## 質 問 回 答 書

公告番号： G077

工事件名：新富洲原ポンプ場No.4 除塵機設備更新工事

工事場所：四日市市 富双二丁目 地内

事業名	平成 年度公共下水道事業
工事名	新富洲原ポンプ場耐震補強工事
工事場所	四日市市富双丁目 地内
名称	補強詳細図(1)
縮尺	S:1/50 設計年月日 平成30年1月
工種	設計者
事業主体	四日市市 図面番号 S-33

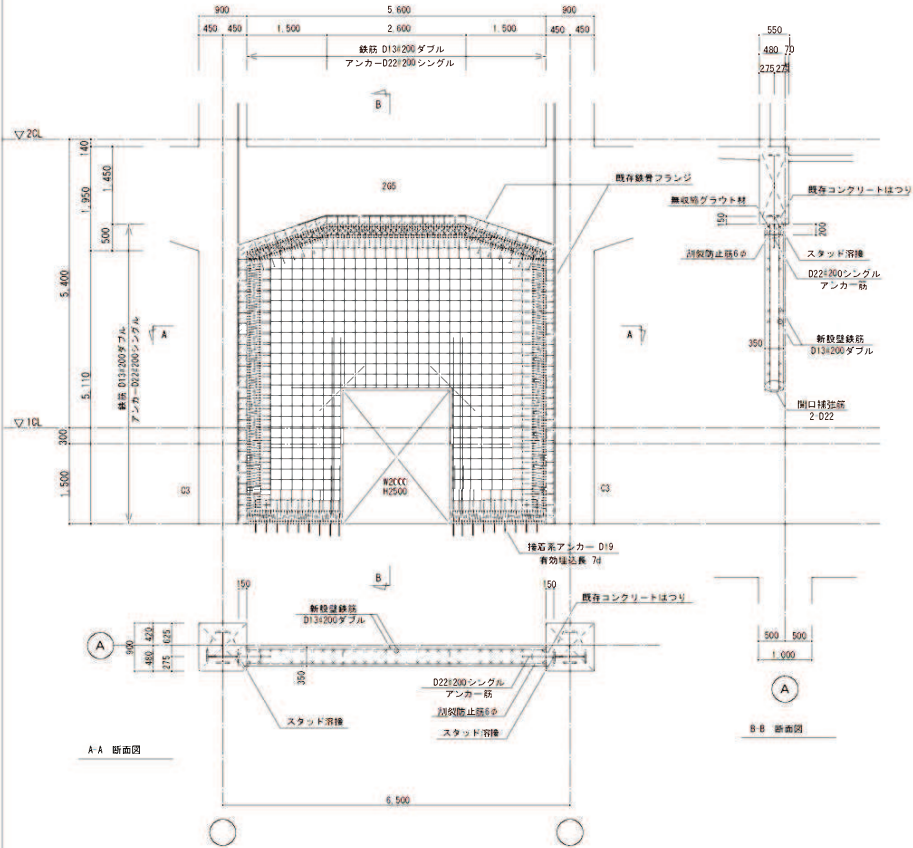
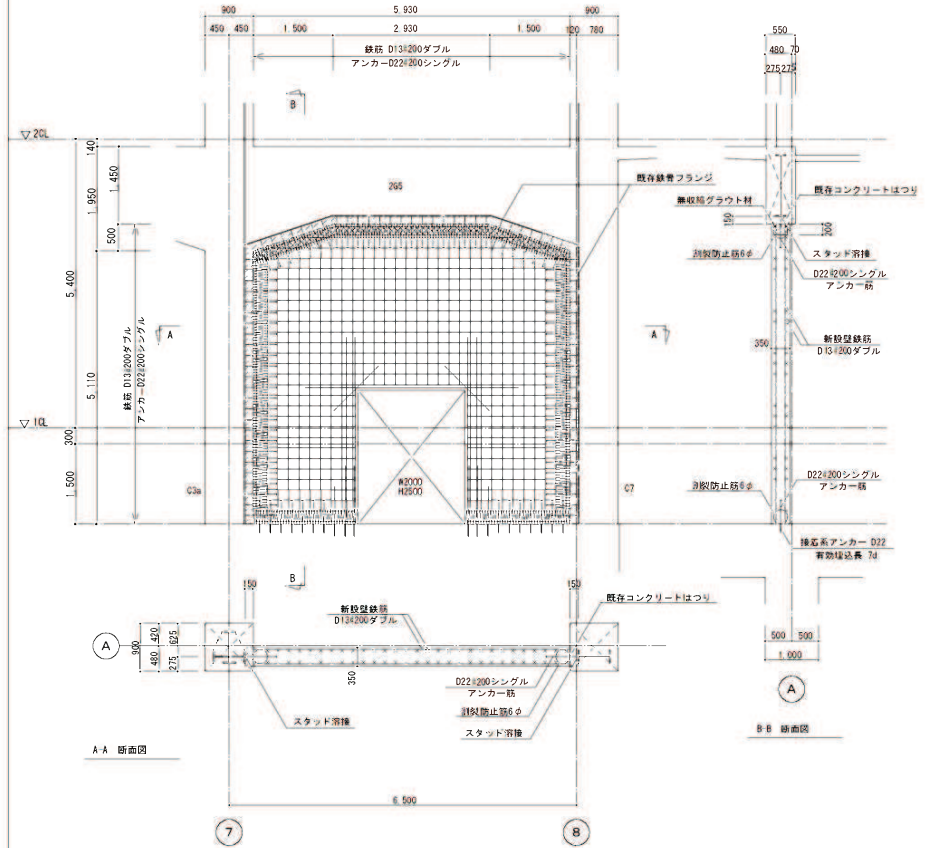
No.	質問事項	回 答
1	<p>今回対象のNo.4 自動除塵機（更新機）については、計画仕様を満足すれば、メーカーは不問という理解でよろしいでしょうか。</p> <p>又、大型除塵機であるため、分割搬入、現地組付・設置となりますが、分割についてはメーカー判断という理解でよろしいでしょうか。</p>	<p>お見込みの通りです。</p> <p>ただし、除塵機の分割寸法については、別途発注の耐震補強工事にて除塵機前面の既存柱面に耐震壁ができ、開口部の寸法はW2,000mm、H2,500mm程度となるため考慮してください。なお、耐震補強工事の該当箇所の図面を参考までに添付します。</p>
2	<p>今回対象のNo.4～6 除塵機操作盤（LCB-4）についても、計画仕様を満足すれば、既設メーカー（正興電機製作所（株））にはこだわらないという理解でよろしいでしょうか。</p>	<p>お見込みの通りです。</p> <p>ただし、補助継電器盤やC/C等に改造や不具合が生じた場合は是正するとともに、変更箇所が明確となるように現場への表示や図面の修正を行うこと。</p>
3	<p>工事の際に必要な水路の止水は本工事の範囲になるのでしょうか。</p> <p>又、その方法については、流入ゲート閉、連通孔ゲート閉及び雨水ポンプ後段に設置されているゲート閉により可能である、という理解でよろしいでしょうか。</p>	<p>お見込みの通りです。</p> <p>ただし、止水の方法については受注者の判断によります。なお、雨水ポンプ後段にゲート設備はありません。</p>
4	<p>図面番号 PM-4 に「No.4 自動除塵機（今回）」の直上に I ビームが示されていますが、工事施工にあたり既設 I ビームを使用してもよろしいでしょうか？</p> <p>また、その耐荷重をご教示ください。</p>	<p>I ビームの耐荷重については不明のため、使用する場合は施工者の責任の元、現状調査、荷重計算等を行い安全を確認の上、使用してください。</p>
